## SAMRÅDSREDOGÖRELSE

Efter samrådskedet

Syftet med detaljplanen är att möjliggöra etablering av biogasanläggning inom del av fastigheten Avelsäter 1:59 samt att skapa förutsättningar för en långsiktigt hållbar utveckling av verksamheten. Planen ska ur ett plan- och bygglagsperspektiv säkerställa att markens användning regleras på ett sätt som tillgodoser verksamhetens behov samtidigt som en godtagbar risknivå upprätthålls i förhållande till närliggande bebyggelse och andra riskobjekt (elledning och E45). Syftet med planen är även att värna landskapsbilden.

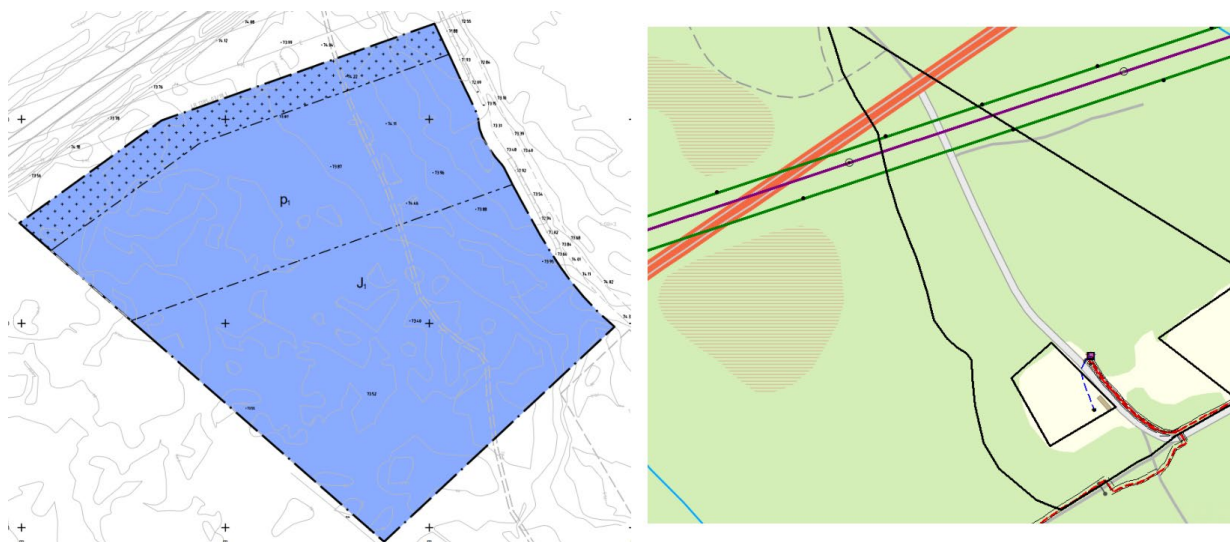
Utifrån förutsättningarna att biogasanläggningen kommer att ligga på helt flack, grovkornig sedimentmark 30–50 m från E45, gör Trafikverket bedömningen att det är mindre troligt att anläggningen kommer att påverka E45 negativt ur ett geotekniskt perspektiv (sättningar/stabilitet). Däremot är det önskvärt att det i planbeskrivningen framgår att kommunen har bedömt risken för påverkan på omgivande mark, vilket saknas i nuvarande planhandlingar.

**Kommunens kommentar:** *Inför granskning kompletteras planhandlingarna med ett geotekniskt PM för att ytterligare utreda och bedöma förutsättningarna för ras, skred och sättningar, dvs markstabilitet. Planbeskrivningen kompletteras i enlighet med denna utredning.*

*Resultaten visar att erforderliga säkerhetsfaktorer uppnås för både befintliga och planerade förhållanden. Sammantaget bedöms stabilitetsförhållandena vara tillfredsställande, och kommunen gör bedömningen att genomförandet av detaljplanen inte medför någon risk för negativ påverkan på E45.*

**Ny parkeringsplats invid luftledning**

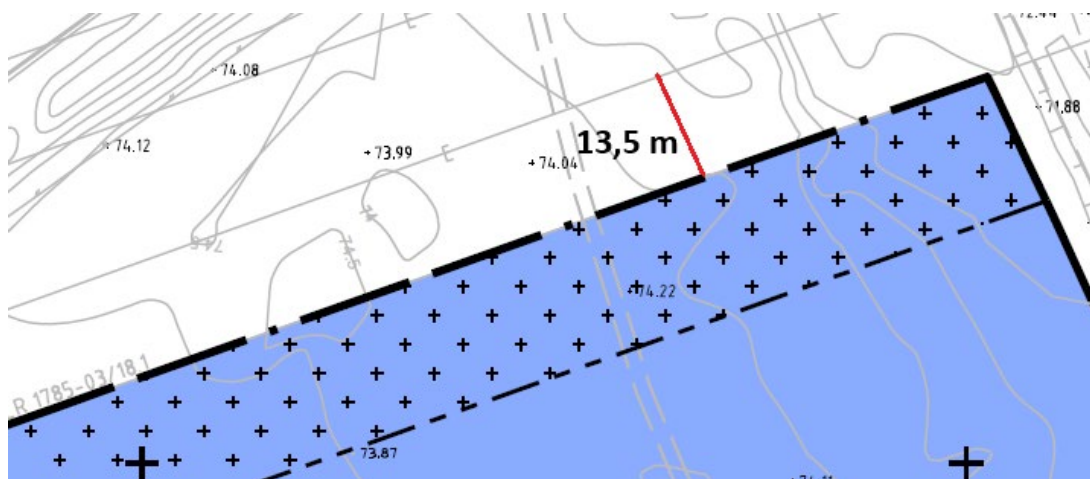
Vattenfall Eldistribution AB har elnätanläggningar inom närområde av detaljplan för del av Avelsåter 1:59 bestående av 132 kV luftledning (regionnät), lila heldragen linje i karta nedan, 45 kV luftledning (regionnät), grön heldragen linje, 11 kV nätstation (lokálnät), svart kvadrat, 11 kV markkabel (lokálnät), röd streckad linje, 0,4 kV markkabel (lokálnät), blå streckad linje. Elnätanläggningarnas läge i kartan visas schematiskt och är ungefärligt.

Detaljplanen reglerar plusmark (+++) närmast våra luftledningar vilket innebär att marken (plusmarken) endast får förses med parkering, kör- och lastytor samt upplag av subtrat.

Parkeringsplats ska placeras minst 10 meter horisontellt avstånd från luftledningens närmaste anläggningsdel (stolpe, stag och fas). För väg in till parkeringsplats gäller de avstånd som gäller enligt gällande Elsäkerhetsföreskrifter.

Köryta/vägområde för parallell köryta/väg ska placeras minst 10 meter horisontellt avstånd från luftledningens närmaste anläggningsdel (fas, stolpe och stag). Det horisontella avståndet från köryta/vägområdet ska vara minst 10 meter.

**Kommunens kommentar:** *Riktlinjerna kompletteras planhandlingarna. Vattenfalls ledningsgata/ ledningsrättsområde bar helt lämnats utanför planområdet. Avstånd till kvartermark och område där endast marken får förses med endast parkering eller körytor bla. uppgår till cirka 13,5 meter. Kommunens bedömning är därmed att Vattenfalls riktlinjer gällande ovanstående innehålls i planförslaget.*
